Mission régionale d'autorité environnementale  
**Grand Est**

**Avis sur le projet de construction d'une centrale photovoltaïque  
au sol à Prouilly (51),  
porté par la société URBA 380**

n°MRAe 2022APGE122

Vue du site

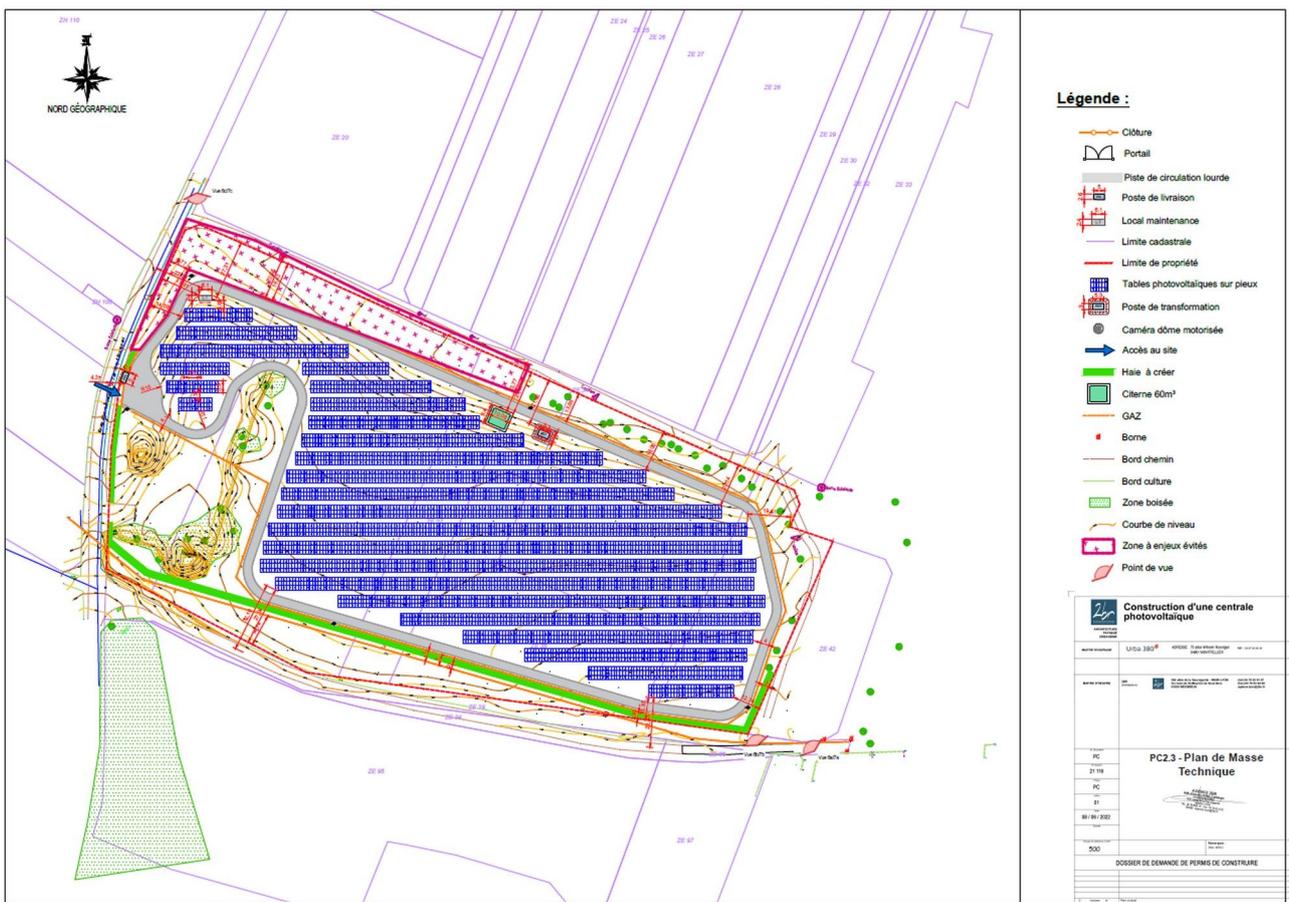
L'Ae constate que les modalités de gestion, de surveillance et d'entretien du site ne sont pas précisées entre le propriétaire du terrain (SARL JUROVITCH TERRASSEMENT) et le pétitionnaire.

**L'Ae recommande aux pétitionnaires de préciser les responsabilités respectives du propriétaire du terrain et du pétitionnaire en matière de gestion, de surveillance et d'entretien du site, et lors du démantèlement des centrales en vue de sa remise en état.**

### Réseau Natura 2000

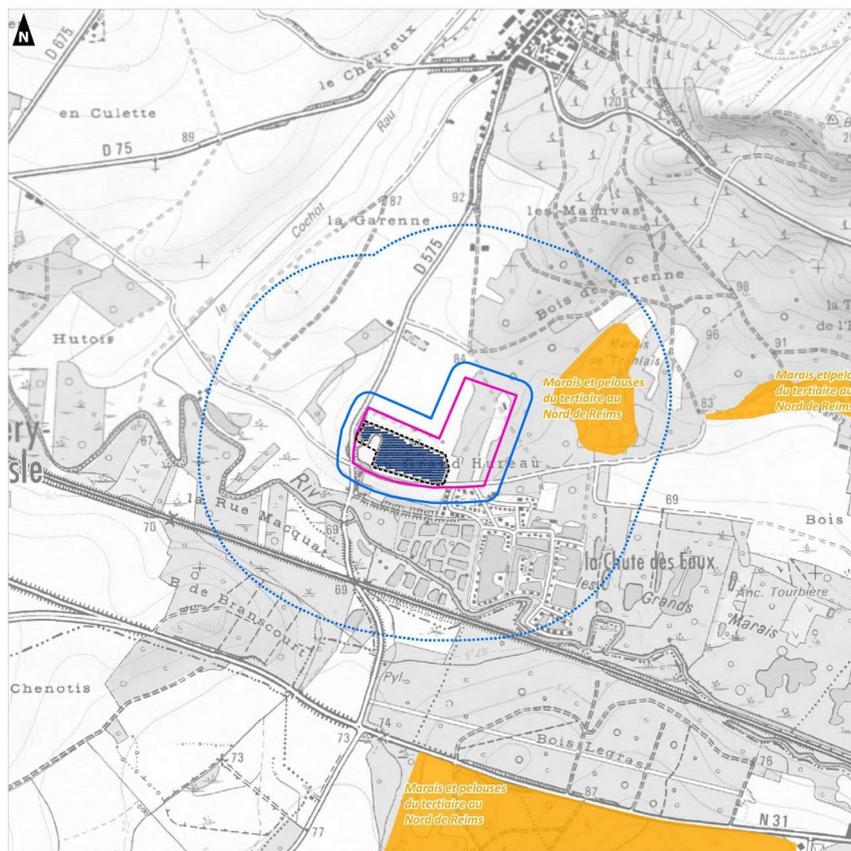
L'étude écologique conclut que plusieurs espèces d'intérêt communautaire ayant justifié la désignation de ces sites Natura 2000 ont été observées sur l'Aire d'Étude<sup>21</sup>. Parmi ces dernières, seule une chauve-souris (le Grand rhinolophe), espèce ayant permis la désignation du sites Natura 2000 FR2100274 Marais et pelouses du tertiaire au nord de Reims, situé à seulement 100 m de la ZIP, subit un impact potentiel modéré par le dérangement lié au chantier et l'altération de l'habitat par le débroussaillage de la friche arbustive et l'ombre portée qui entraîne une diminution de la production de biomasse.
